Информационный бюллетень №160

Изменение маркировки коленчатых валов двигателей V-6 производства ОАО «Автодизель»

Управление по гарантийному и сервисному обслуживанию

Ярославль, Россия, 6 ноября 2015

Рис. 1.

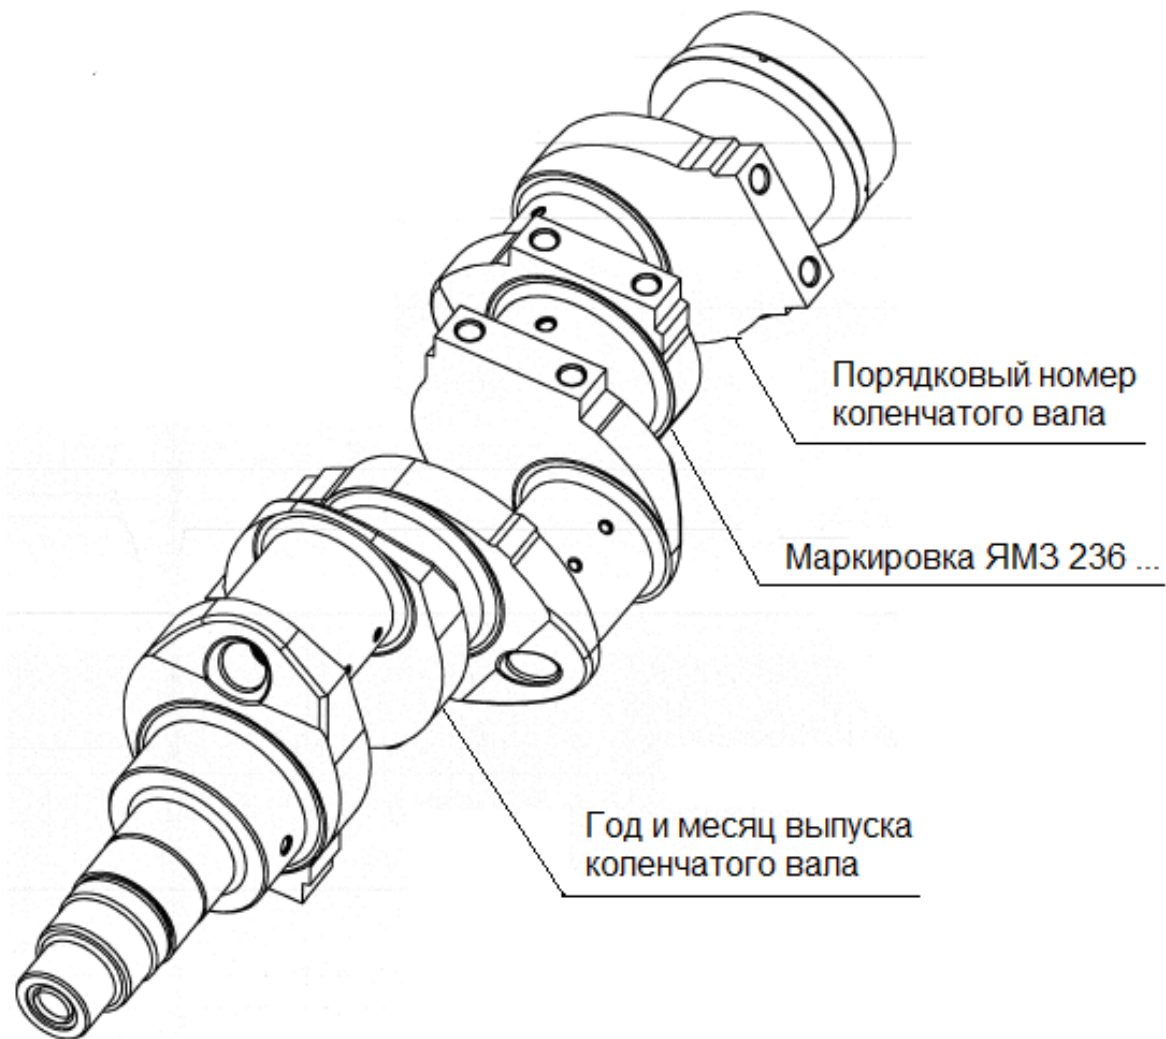
С октября 2015 года изменена маркировка коленчатых валов на двигателях V-6 производства ОАО «Автодизель»:

1. Порядковый номер коленчатого вала выбивают на шестой щеке (рис. 1).
2. Маркировка даты выпуска коленчатого вала на второй щеке. Маркируют две последние цифры года выпуска шрифтом 10 вогнутым. Маркируют месяц выпуска шрифтом 10 вогнутым. Обозначение месяца для первых 9 месяцев производить порядковой цифрой, а для последующих соответственно буквами **О** (**О** – октябрь), **Н** (**Н** – ноябрь), **Д** (**Д** – декабрь) (рис.1).
3. Маркировка предприятия-изготовителя на пятой щеке шрифтом 10 выпуклым. Маркировка условного обозначения размера исполнения шеек вала, кроме первого номинального, шрифтом 14 вогнутым. Дополнительная маркировка недостающих знаков ударным способом (таблица 1).
